无锡地铁集团有限公司

锡地铁函〔2023〕139号

关于东亭路与芙蓉五路交叉口西北侧地块 出让轨道交通保护意见的函

东亭路与芙蓉五路交叉口西北侧地块与轨道交通关系图

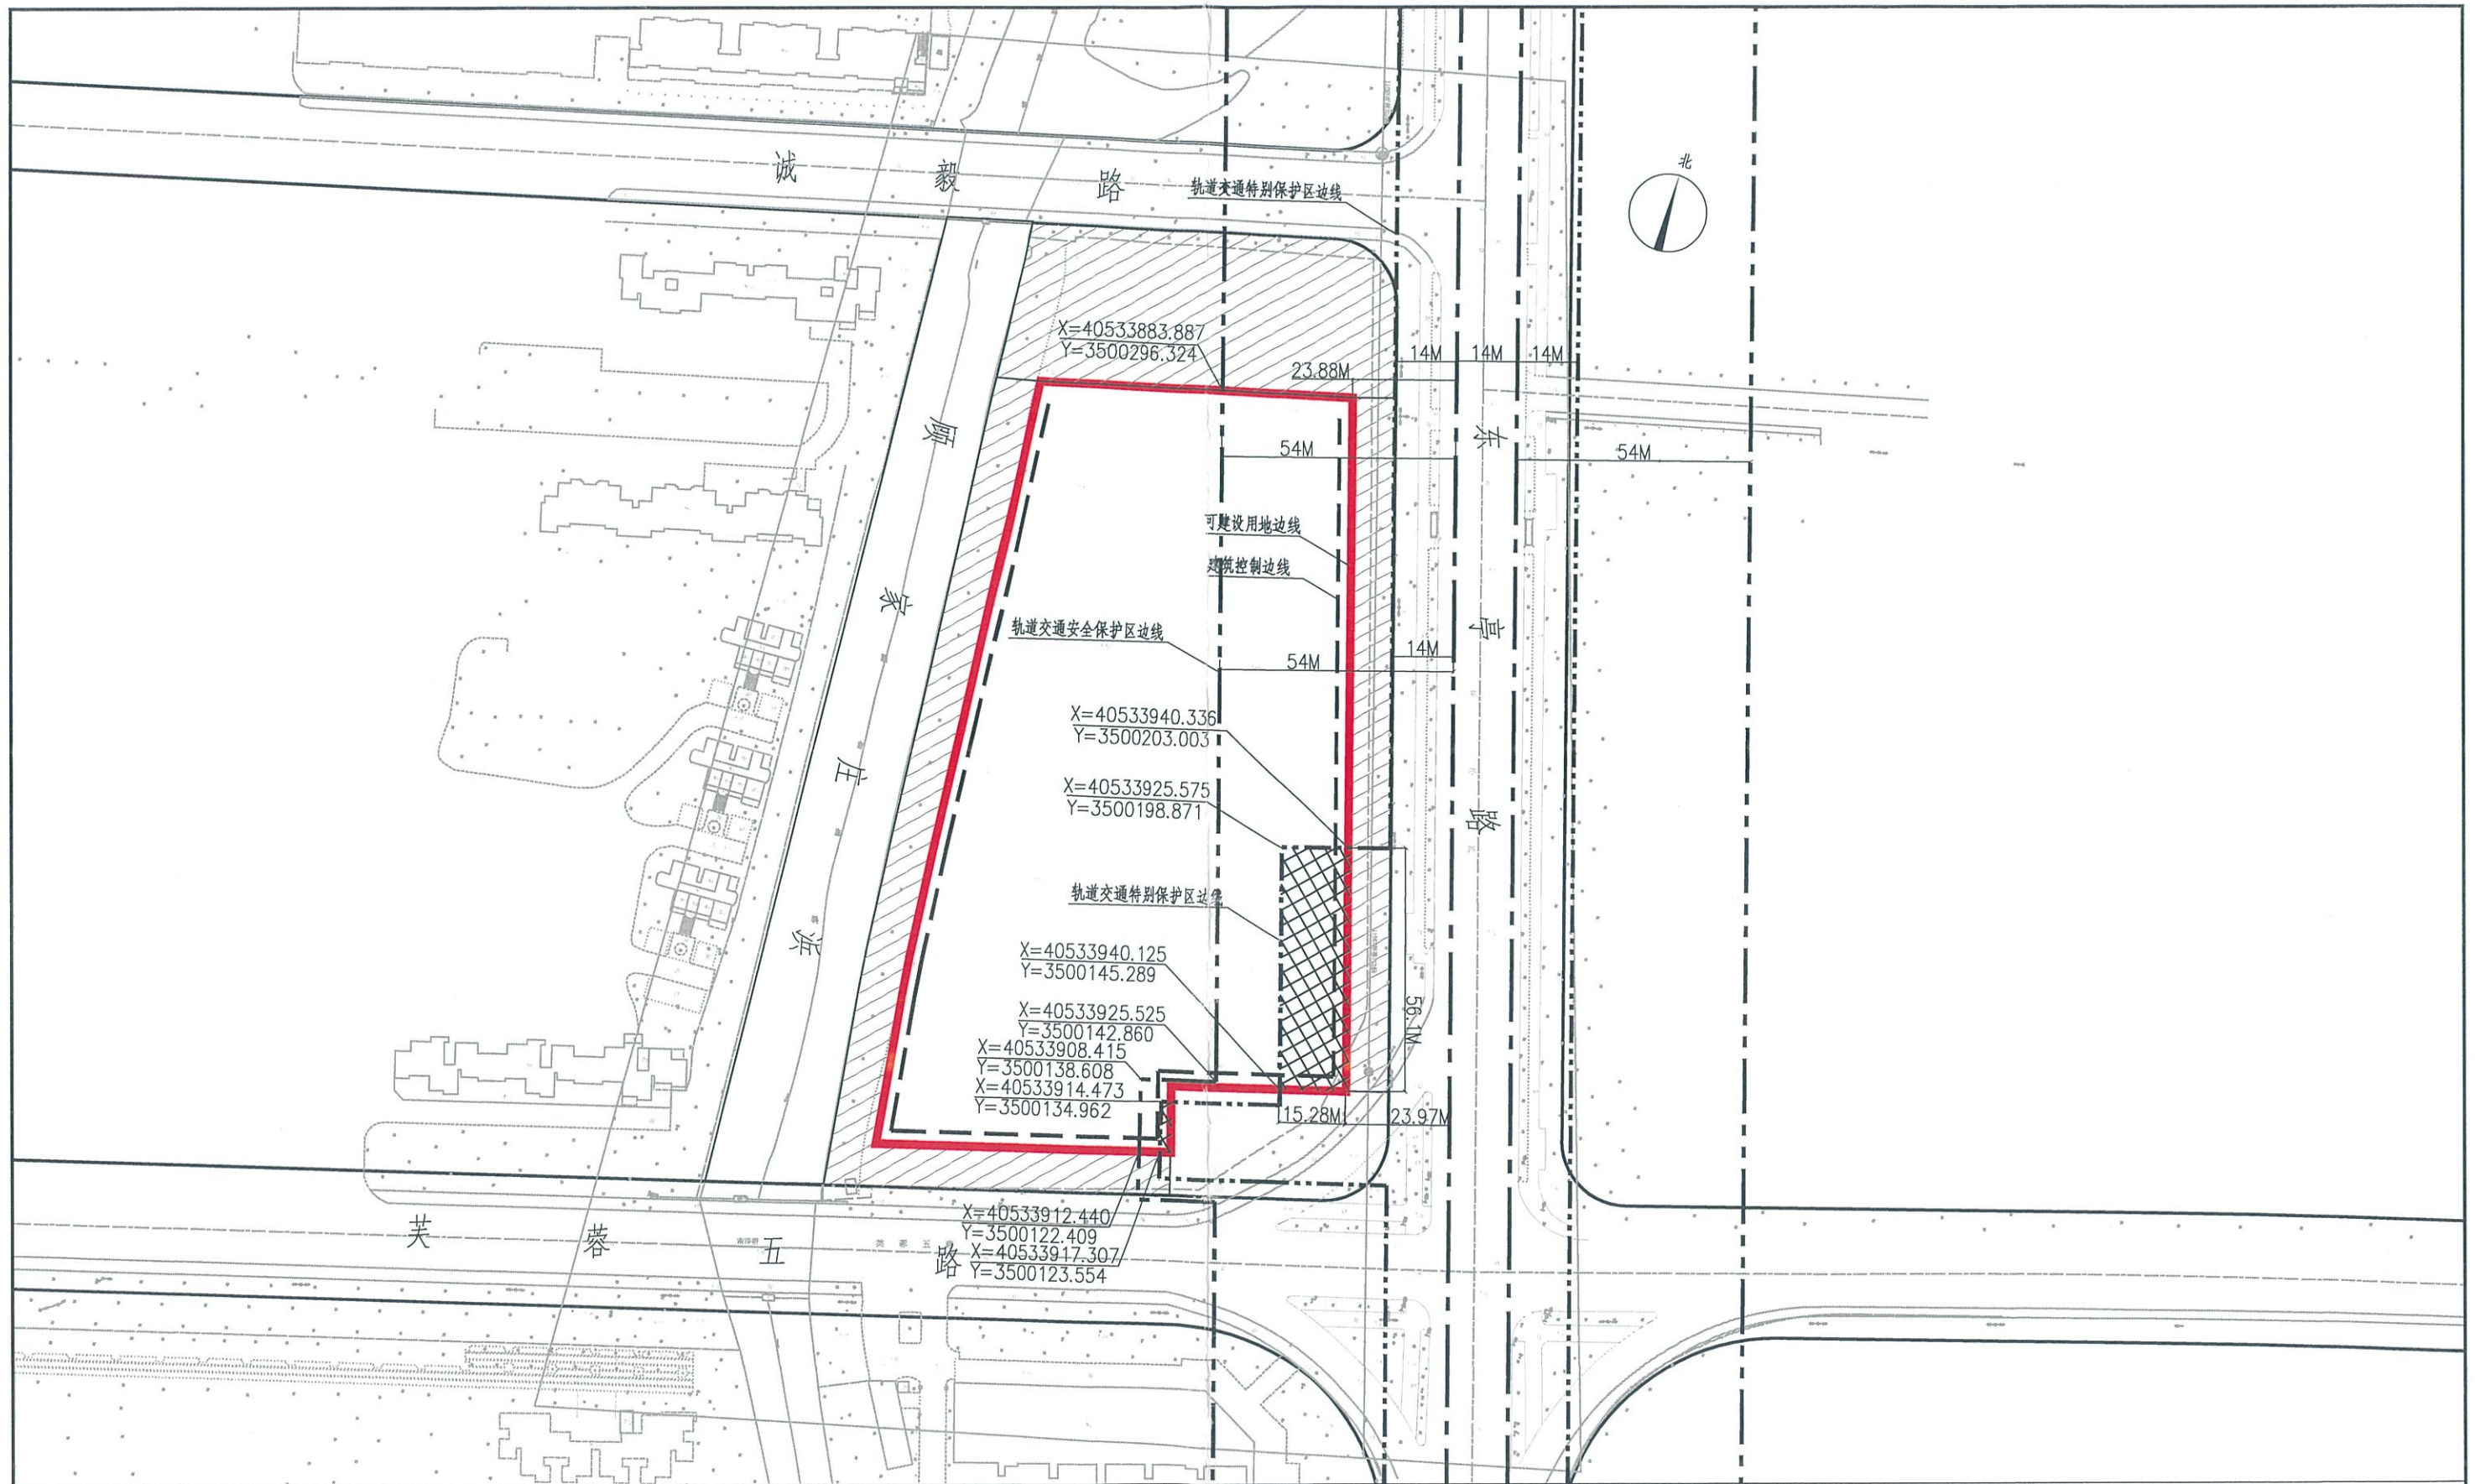
东亭路与芙蓉五路交叉口西北侧地块（以下简称该地块）位于规划轨道交通线路的安全保护区及特别保护区内。该地块可建设用地范围线内涉及轨道交通特别保护区的，我公司已在附图中采用网格进行标识。

根据《无锡市轨道交通条例》关于安全保护区的管理规定，地块开发建设单位应当事先书面征求地铁集团的意见；地块内实施方案（包括围墙、出入口、管线等附属设施）与轨道交通设施之间应满足结构安全退距、消防、环评等技术要求；在特别保护区内除《无锡市轨道交通条例》第二十六条规定允许的建设活动

外，不得进行其他建设活动；地块开发建设单位应当分析、论证施工活动对轨道交通设施的影响，制定轨道交通设施安全保护方案，并经地铁集团同意后，按照方案进行施工。

- 1、本图尺寸、标高均以米计。
- 2、本图坐标采用国家2000坐标系。
- 3、本地块东侧邻近规划轨道交通东亭路段，在轨道交通特别保护区范围内除《无锡市轨道交通条例》第二十六条规定允许的建设活动外，不得进行其他建设活动。
- 4、地块内实施方案与轨道交通设施之间应满足结构安全退距、消防、环评等技术要求。
- 5、若规范调整，按最新版的规范执行。

可建设用地范围内轨道交通特别保护区
